RELATÓRIO DE APURAÇÃO

Estado da Paraíba – Secretaria de Infraestrutura, dos Recursos Hídricos e do Meio Ambiente (Seirhma)

Relatório de Apuração: 950878

Fiscalização dos recursos públicos aplicados na implantação do Sistema Integrado de Abastecimento de água Retiro no município de Cuité/PB, nos termos do Contrato de Repasse n.º 0402820-23, firmado entre o Ministério da Integração e do Desenvolvimento Regional (MIDR) e a Secretaria de Infraestrutura, dos Recursos Hídricos e do Meio Ambiente do Estado da Paraíba (Seirhma), cujo valor abrange R\$ 41 milhões, oriundos de recursos federais e R\$ 29.097.168,82 de contrapartida estadual, perfazendo um total de R\$ 70.097.168,82.

Figura 1 – Esquemática do eixo de assentamento da adutora AAB1: Projetado (azul) x Executado (verde)

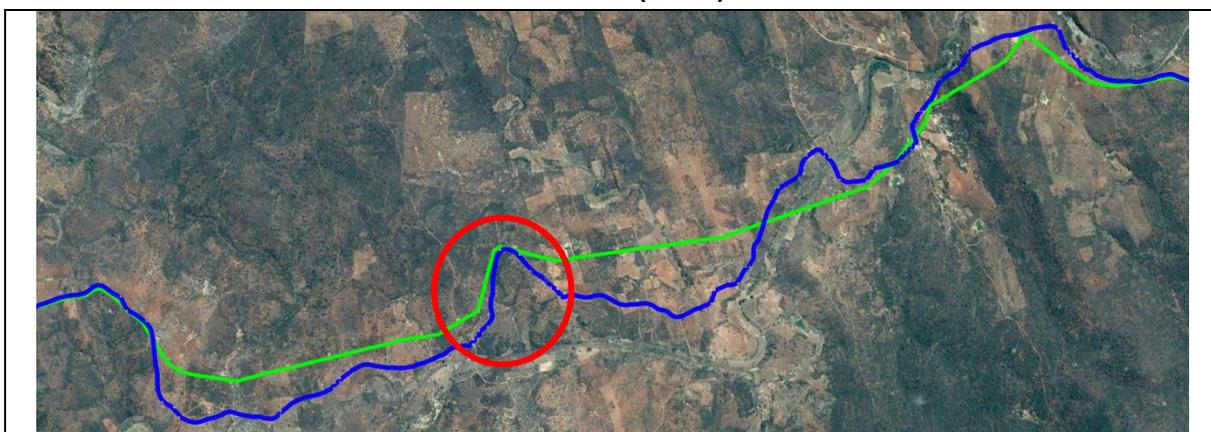
As figuras a seguir representam um trecho da AAB1, contendo a sobreposição parcial do eixo de assentamento da tubulação no projeto executivo, utilizado na inspeção *in loco* (na cor azul), e do eixo da tubulação efetivamente assentada, segundo o projeto *as built* (na cor verde), sendo possível observar, nas imagens de satélite, que a mudança no traçado causou redução no comprimento total da adutora:

Cabe destacar que a modificação do projeto durante a execução das obras não foi seguida pela correspondente e necessária redução dos quantitativos de serviços e insumos na planilha contratual, relacionados ao assentamento da tubulação, tais como escavação, reaterro, colchão de areia etc., o que causou o superfaturamento desses serviços e materiais após a aprovação (atesto) das respectivas medições com o posterior pagamento à Construtora Squadrium Ltda. (CNPJ 08.163.787/0001-14) por serviços não prestados.

Figura 4 – Projeto Executivo da Barragem Retiro (21.07.2014)

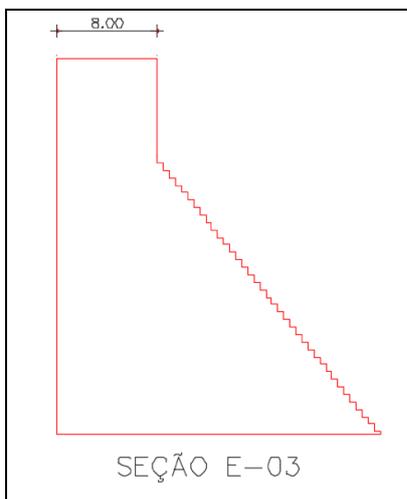
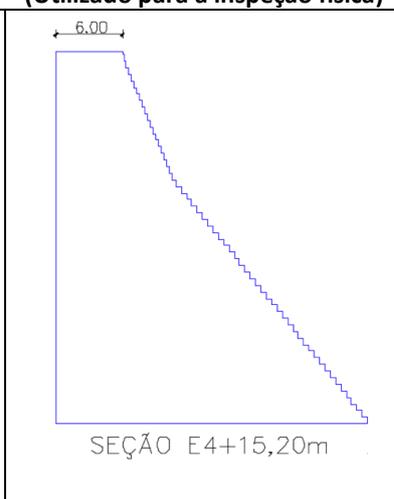
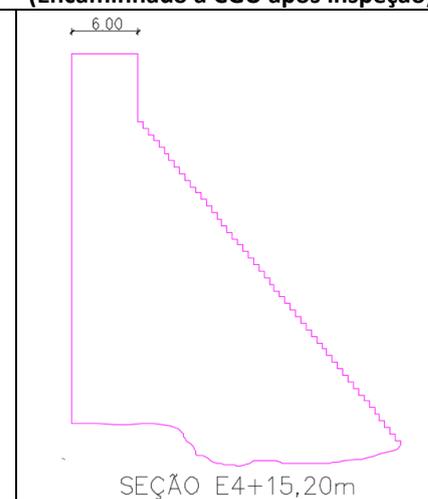
Nas Figuras 4, 5 e 6 a seguir estão representadas seções transversais típicas de cada projeto da Barragem Retiro disponibilizadas pela Seirhma, sendo possível identificar discrepâncias entre as versões dos projetos, a exemplo de diferenças na largura do coroamento (8,00m/6,00m/6,00m) e na altura e forma do comprimento final dos degraus no lado de jusante (reto/em escada/reto):

Após o processamento das imagens obtidas com o uso de drones, a CGU verificou que todos os projetos apresentados, inclusive o último (*as built*), continham algumas dimensões divergentes da execução física da barragem, a exemplo dos degraus no lado de jusante, próximo à encosta, e do concreto ciclópico utilizado na lateral do muro na bacia de dissipação, indicados nas figuras a seguir:

Figura 10 – Trecho final dos degraus na encosta não acompanha o projeto *as built* (linha magenta serrilhada), sendo executado a menor que o projeto (de forma linear)

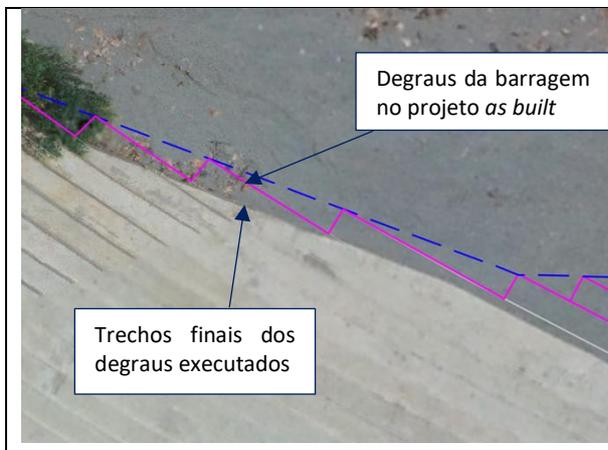
É relevante destacar que, de acordo com o perfil transversal do projeto *as built*, a Barragem Retiro deveria possuir 50 degraus na Estaca E5 enquanto o levantamento, realizado pela CGU

com uso de drones, identificou apenas 46 degraus nesse local da barragem, o que comprova que ainda restaram divergências entre o projeto *as built* e a execução física.

Figuras 27, 28 e 29 – Cotas de inundação de 355 m ligadas à cota de 352 m.

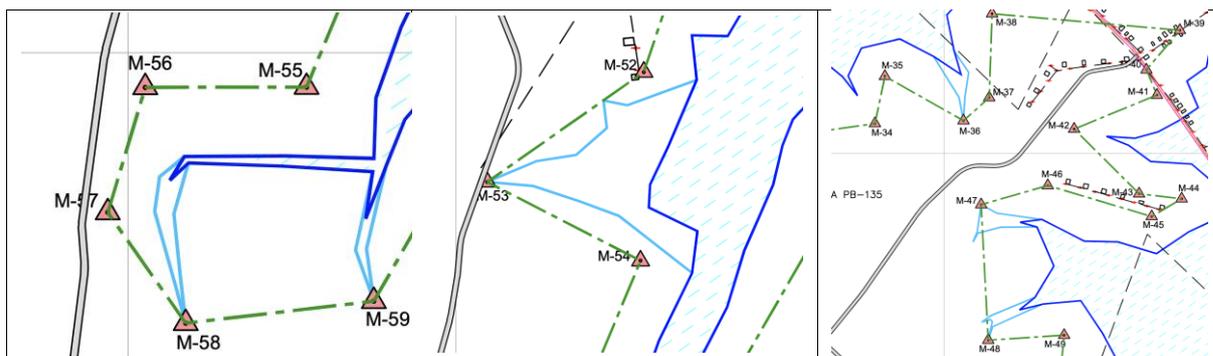
Destaque-se que o projeto teria sido elaborado, segundo os insumos presentes na composição de custos, por equipe técnica composta por 01 Topógrafo, 01 Engenheiro Cartógrafo, 01 Coordenador Geral, 01 Desenhista Cadista e 02 Auxiliares de Topografia, sendo que nenhum deles detectou os diversos erros desse tipo presentes no projeto, o que tende a reduzir a confiabilidade em relação aos demais dados.

Cabe reforçar que, conforme evidenciado nas figuras 27, 28 e 29 do Relatório Preliminar, o projeto final de locação e nivelamento de linha aprovado e pago contém diversos erros que remetem à falta de confiabilidade em relação aos demais dados do projeto, bem como à falta de participação dos profissionais qualificados exigidos durante a sua elaboração.

Figuras 38 e 39 – Modelo tridimensional da Barragem Retiro – Área total = 13.026,17 m²

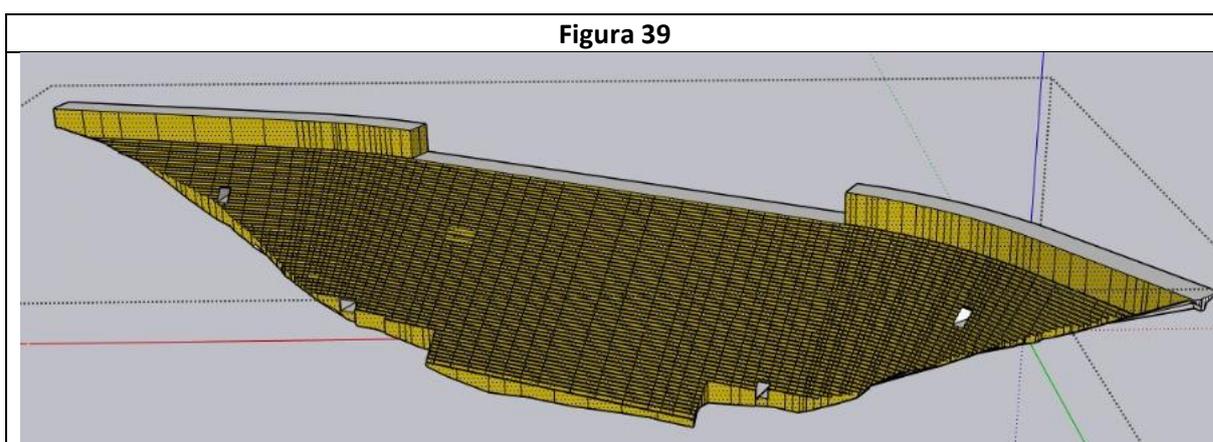
De acordo com o BM n.º 33 (itens 4.9 e 4.11 da planilha de preços), os quantitativos pagos pela execução das formas para paramento de montante e de jusante da barragem foram de 7.326,00 m² e 6.929,00 m², respectivamente, correspondendo ao total de 14.255,00 m² e a uma despesa no valor de R\$ 787.873,84.

Contudo, considerando o procedimento, apresentado no Achado nº 4 deste relatório para a obtenção de um modelo tridimensional final da Barragem Retiro, os quantitativos de formas, calculados no software de modelagem utilizado pela CGU, para os paramentos de montante e de jusante da barragem foram de 6.426,81 m² e 6.599,36 m², respectivamente, correspondendo ao total de 13.026,17 m²:

Figura 44 – Projeto da grade de entrada

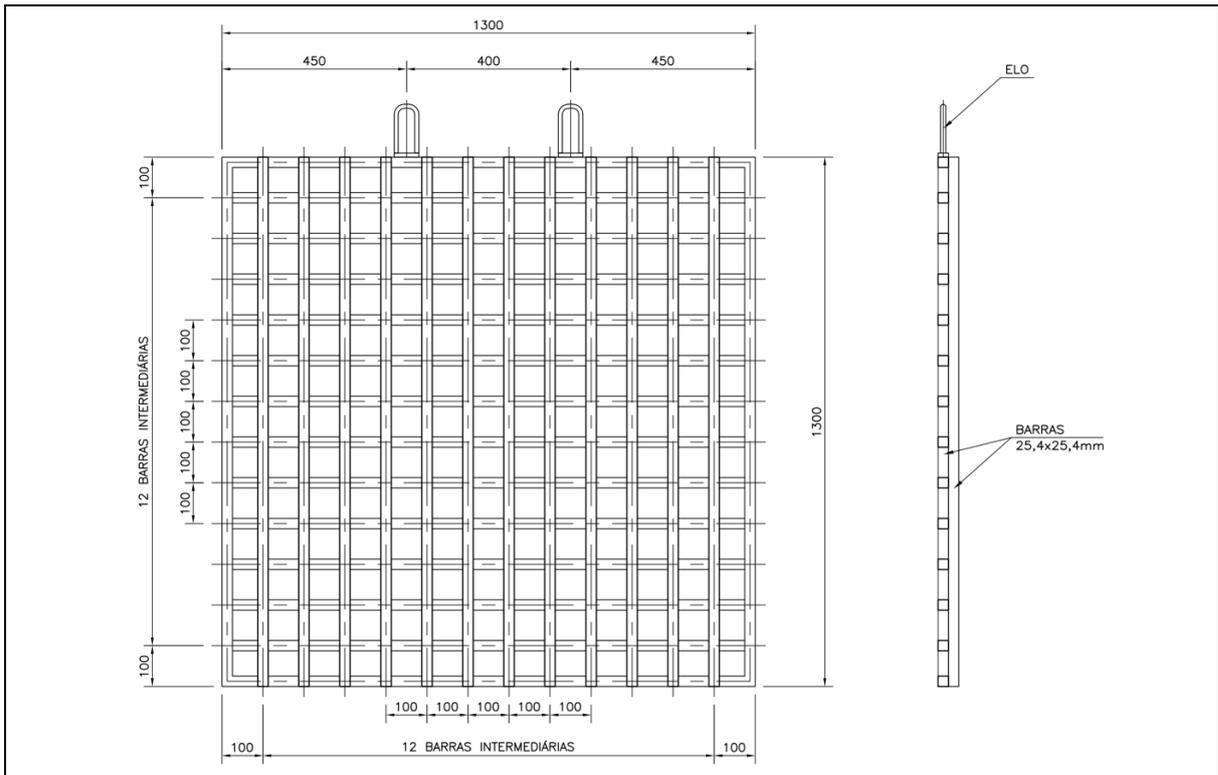
De acordo com o projeto disponibilizado pela Seirhma, foi prevista para a tomada d'água da Barragem Retiro uma grade metálica de 1,30m x 1,30m de lados, constituída por barras quadradas de aço inoxidável de 1" de espessura (2,54 cm) soldadas, espaçadas a cada 10 cm, conforme figura a seguir, cujo componente foi orçado em R\$ 50.176,00 (item 6.19 da planilha de preços do contrato), tendo sido medido e pago integralmente no Boletim de Medição n.º 32:

Ao inspecionar a grade de entrada, constatou-se que a área da grade executada é 11,2% inferior à especificada no projeto, haja vista que as dimensões foram alteradas de 1,30 m x 1,30 m (lados iguais - 1,69 m² de área) para uma grade de 1,00 m de largura por 1,50 m de altura (área de 1,50m²). Quanto ao aço inoxidável utilizado na grade, verificou-se que houve redução de 62,5% na seção transversal da barra aço inoxidável especificada (1" x 1" = 6,45cm²), haja vista que a grade foi construída com barras chatas de 1.1/2"x 1,4" (seção de 2,42 cm²), resultando na diminuição do peso total da estrutura. As imagens a seguir evidenciam os fatos apontados:

Figura 51 – Fissura identificada na galeria interna da barragem

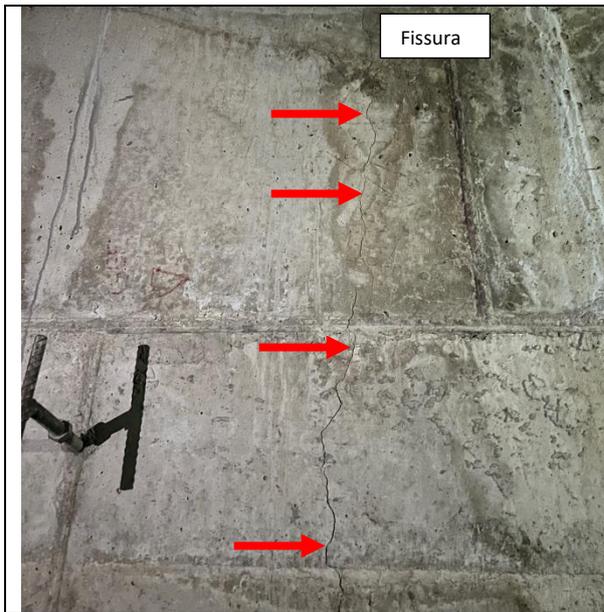
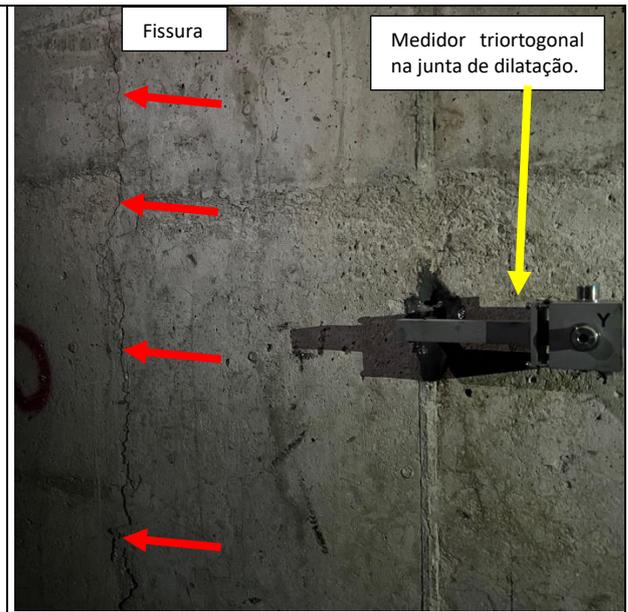
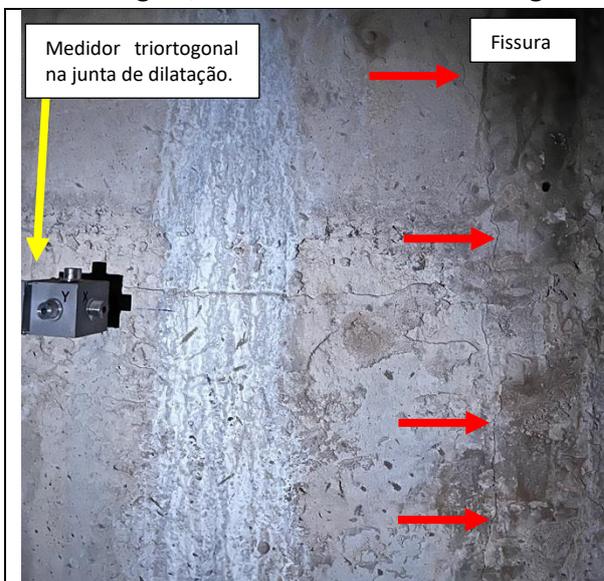
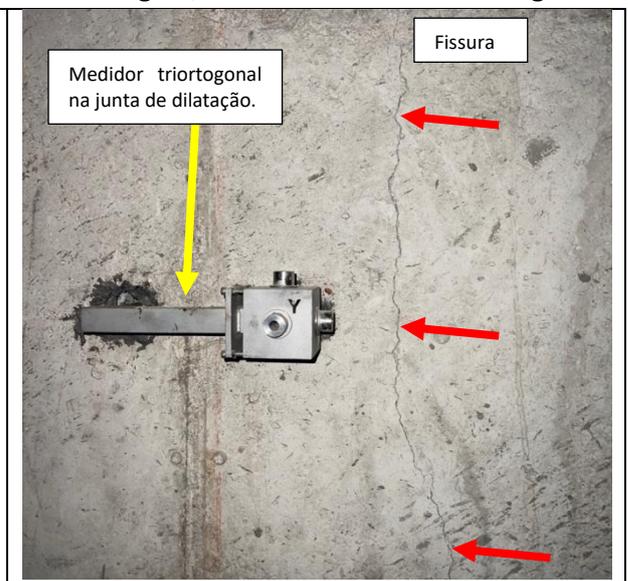
Além da fissura na face externa de jusante da barragem acima identificada, ao percorrer as galerias internas da ombreira esquerda da barragem, foram constatadas fissuras em locais não definidos pelo projeto, que surgiram fora do eixo de assentamento das juntas de dilatação, onde estão instalados os medidores triortogonais, conforme figuras a seguir:

Figura 63 – Projeto indica a construção do plinto na estaca E1, na ombreira esquerda, próximo ao coroamento da barragem

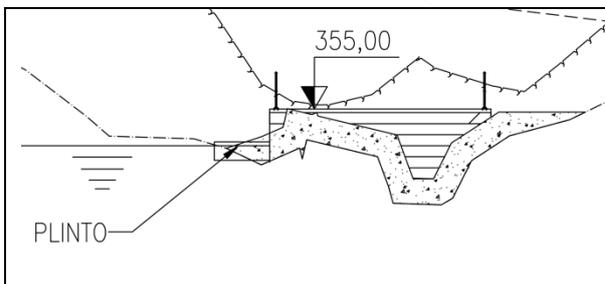
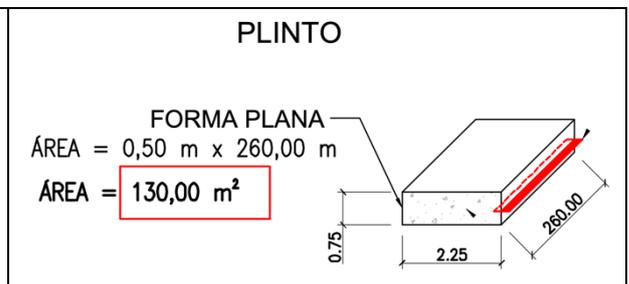
Diferentemente da informação prestada pelo Engenheiro da empresa Geotechnique Consultoria e Engenharia Ltda. (CNPJ 40.610.677/0001-66) e das imagens fornecidas, de acordo com o projeto *as built*, constante do arquivo 305.15-BAR_AB-DE-CIV-003_A_009-R0.dwg, e com a memória de cálculo do 9.º Termo Aditivo ao Contrato n.º 10/2014, disponibilizados pela Seirhma, foi especificado que o plinto teria 260m de comprimento, estendendo-se por todo o paramento de montante (desde o início da ombreira esquerda até o final da ombreira direita), não se limitando à região central na qual foi aplicado o concreto, conforme figuras a seguir.

No que concerne ao plinto de montante, a Folha de Cubação de Volumes, encaminhada pela Seirhma em resposta à Solicitação de Auditoria n.º 08 (Anexo 3), indica que o concreto teria sido executado em uma extensão aproximada de 140m, totalizando o volume de 144,55 m³. Todavia, isso não afasta, mas sim confirma, a descrição sumária desse achado, que apontou que o plinto foi executado diferente do que consta no projeto 305.15- BAR_AB-DE-CIV-003_A_009-R0, no qual o volume calculado de concreto foi de 130 m³ para uma extensão de 260m na face de montante da barragem.

Figura 67 – Erosão do pó de pedra com obstrução parcial do portão de acesso às galerias internas da barragem

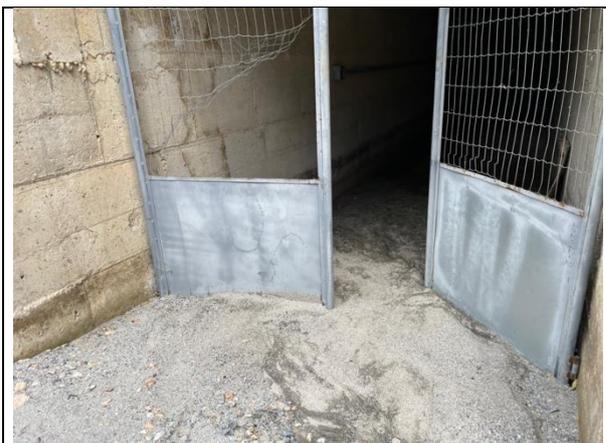
Diante desse cenário, identifica-se que o carreamento frequente de materiais para dentro das galerias é um indicativo de que houve falhas no projeto e/ou na execução da barragem. Desse modo, apenas com a implantação de uma solução permanente, a exemplo da instalação de canais que possam desviar esses materiais para o trecho do rio à jusante da barragem, as galerias ficarão livres de obstrução por mais tempo.

FIGURA 01 – Determinação do Percentual de “Abaixamento” em Função do Número de Passadas do Rolo Compactador – Fonte: Andriolo, 1989

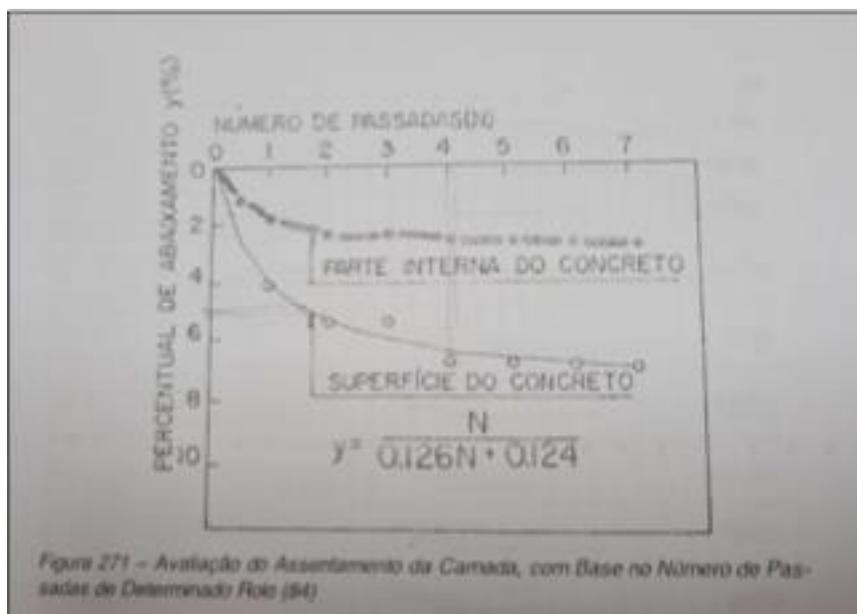
Para o CCR é importante reforçar a metodologia executiva e os critérios de medição desse tipo de obra. O CCR refere-se a técnica de construção que combina as vantagens dos processos construtivos de terraplenagem com as excelentes propriedades do concreto, como resistência e durabilidade. Este material tornou-se popular pela simplicidade na produção, no transporte, no lançamento e no adensamento. Seu traço contém baixo teor de cimento e envolve o uso dos mesmos agregados utilizados em concreto convencional. A quantidade de água é determinada de modo a obter uma consistência seca (*no-slump*). Para compactação, são

utilizados equipamentos convencionais de terraplanagem, tais como trator de esteira e rolo compactador. Dessa forma, o CCR apresenta uma redução de volume (abatimento) quando compactado na frente de serviço e, portanto, o volume produzido na usina é levemente superior ao volume efetivamente executado. Em diversos Estados as composições das planilhas oficiais de CCR já incorporam coeficientes de produtividade que buscam representar esse fator de correção existente entre o volume produzido e o volume executado, conforme exemplo apresentado no Anexo 01 referente ao serviço de Execução de CCR, código 1030060, da CAERN - Rio Grande do Norte em que esse coeficiente é de 5%. A bibliografia técnica desde o início da década de 90 também já adota esse “percentual de abaixamento” (redução de vazios) do CCR, variando em função do número de passadas do rolo compactador, obtendo valores médios superiores a 5%, conforme gráfico apresentado na Fig.01 a seguir, extraída do livro “Contribuições para o Conhecimento e Desenvolvimento do Concreto Rolado” do autor Francisco Rodrigues Andriolo. Na Barragem Retiro, como esse fator de correção não foi previsto na composição inicial, foram realizados ensaios de verificação em pistas experimentais e adotado para efeito de medição um percentual médio de 5%;
